<p>Commission « Fonctionnement, Rejets et impact sur l'environnement »</p> <p>Le 27 juillet 2017 à 8h00 (Visite du CNPE de Golfech suite à la déclaration d'ESS n°10 survenu le 6/4/2017)</p>
	<p style="text-align: center;">Compte rendu</p>

□ **Déclaration événement de niveau 2 (échelle INES) lié à l'indisponibilité potentielle de sources électriques en cas de séisme, dans les centrales de 1 300 MWe. => voir les diapositives dans le document joint**

Déclaration d'un événement de niveau 2 (échelle INES) lié à l'indisponibilité potentielle de sources électriques en cas de séisme, dans les centrales de 1300 MWe

Photographie de la charpente métallique supportant les vases d'expansion des circuits de refroidissement

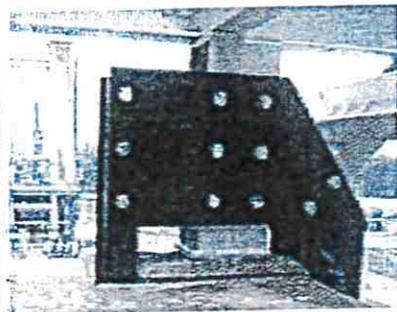
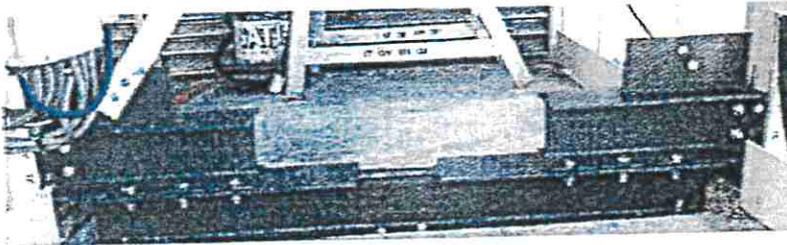
La CLI a bien noté que lors de la visite terrain du 27 mars pour la mise à jour du programme de base de maintenance préventive (PBMP) Génie Civil, les charpentes métalliques concernées de la tranche 2 n'étaient pas conformes au plan de conception suite à l'absence de contreventement, ainsi qu'un sous-dimensionnement des ancrages des charpentes dans la structure béton détecté pour les deux tranches 1 et 2 lors de la vérification de la tenue au séisme de ces charpentes.

Cette déclaration signale également que l'origine du manquement des contreventements en tranche 2 correspond au montage initial et celle du sous-dimensionnement des ancrages des tranches 1 et 2 est liée à la conception initiale.

La commission locale d'information vous demande de lui communiquer les raisons pour lesquelles ces non-conformités n'ont pas été identifiées depuis la mise en fonctionnement des 2 tranches, et en particulier, suite aux contrôles réalisés dans le cadre des évaluations complémentaires de sûreté post Fukushima. Elle vous remercie par avance à être tenue informée des mesures et travaux engagés contribuant à la tenue au séisme de ces équipements.

Pour le site de Golfech, à l'issue de ces vérifications, la mise en conformité des installations a été effectuée. Les croix de contreventement ont été mises en place sur l'unité n°2 le 6 avril. Les travaux de renforcement des ancrages des charpentes ont été réalisés sur les deux unités et achevés, le 13 avril pour l'unité n°2, puis le 25 avril pour l'unité n°1. L'ensemble des dispositions de remise en conformité prises permet de garantir la tenue des charpentes supportant les vases d'expansion des diesels au séisme majoré de sécurité*. Je vous confirme donc, comme je l'ai déjà fait auprès des membres de la CLI présents mardi 30 mai, que cet événement n'a eu aucun impact réel ni pour la sécurité des salariés, ni pour la sûreté de nos installations.

Photographies illustrant le renforcement des structures paliant au sous-dimensionnement de l'ancrage. La solution a été mise en œuvre avant le redémarrage de la tranche sur l'unité de production n°2 (achèvement des travaux le 13 avril), et achevée le 25 avril pour l'unité n°1.
